Aanvraagnummer	7257663
Aanvraagnaam	Vloer woonk. vernieuwen Rijsburgerweg 140
Uw referentiecode	-
Ingediend op	26-09-2022
Soort procedure	Onbekend
Projectomschrijving	Het vervangen van de houten woonkamer-vloer door een vloer van schuimbeton. Alles omschreven in offerte van Aannemersbedrijf Henk van Iterson B.V. d.d. 10-08-2022. Zie Bijlage. Reden van vervanging is houtrot en zwammen. Zie bijlage Werkbezoek Erfgoedcommissie d.d. 05-09-2022. Is in Monumentenwacht inspectierapport d.d. 28-03-2018 onder punt 3.2.1.1 reeds aangehaald als slecht. Zie Bijlage.
Opmerking	-
Gefaseerd	Nee
Blokkerende onderdelen weglaten	Nee
Kosten openbaar maken	Ja
Bijlagen die later komen	Bijlage : Werkbezoek Erfgoedcommissie. d.d. 05-09-2022 heb ik persoonlijk afgeleverd aan het loket van het Gemeentehuis te Katwijk d.d. 16-09-2022
Bijlagen n.v.t. of al bekend	Bijlagen zijn aangebracht d.d. 16-09-2022
Bevoegd gezag	
Naam:	Gemeente Katwijk

Omgevingsvergunning

8.

Betreft: Het vervangen van de houten woonkamer-vloer door een vloer van schuimbeton

PRIORITEIT - woonkamer, balklaag ter
plaats van de rechter zijgevel

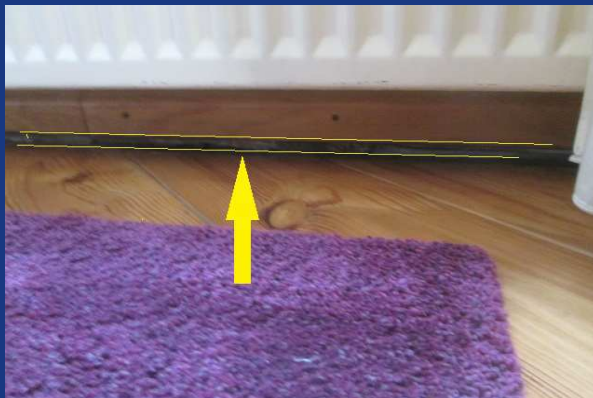
Aan de vloerplint en het doorbuigen van de vloer bij het belopen is te constateren dat de koppen van vloerbalken in de gevel zeer waarschijnlijk door houtrotten/of zwam zijn aangetast. Omdat de kruipruimte niet toegankelijk is hebben wij dit niet met zekerheid kunnen vaststellen.

Aan de kier onder de plint is duidelijk zichtbaar dat de vloer is verzakt.

Nader destructief onderzoek uitvoeren (luik maken) om de balklaag nader te kunnen inspecteren. Rekening houden met aanzienlijk herstel.
